Werfverslag 29 voor project: Zeedijk 365 | 8434 Middelkerke (BE)

1052ANW - Zeedijk 365, 8434 Middelkerke
 gevelrenovatie van de residentie Anita
 Zeedijk 365
 8434 Middelkerke (BE)
 Nummer: 1052ANW-29
 Datum: maandag, 03 juni 2024

29.10 Afwerking buitenschrijnwerk - interieur

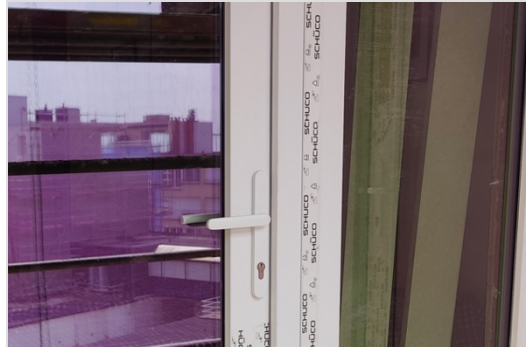
In kader van bevestiging keuze afwerking (MDF / PVC) buitenschrijnwerkschrijnwerk ~ interieur koppelt SYN de vraag opnieuw terug aan de eigenaars. Zonder tegenbericht, wordt tegen de volgende werfrondgang, in basis uitgegaan om afwerking in PVC te voorzien. Hierbij de (PVC) afwerking interieur over de volledige hoogte van rolluik bak te voorzien.

Veiligheidsstrip & beschermfolies dienen voorgaand plaatsing afwerking / aanwerken interieur verwijderd te worden van buitenschrijnwerk.

**29.15 Vulpaneel deur
technisch verdiep**

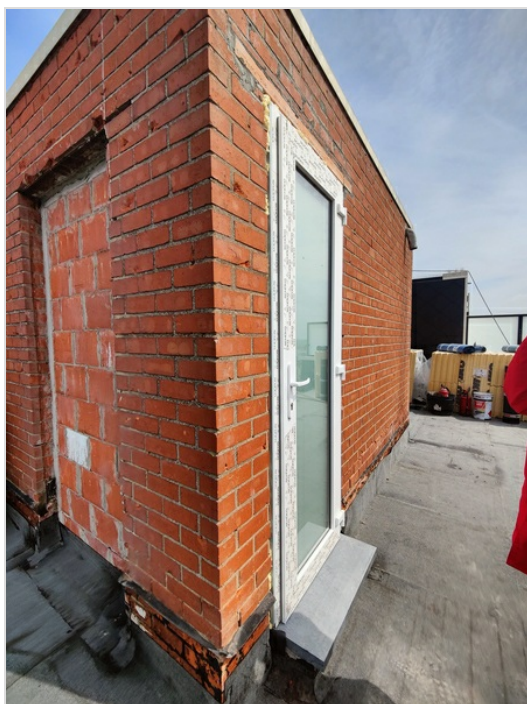
In navolging op punt 8.3 | WV 8 merkt ARCH op dat een beglaasde deur werd voorzien.
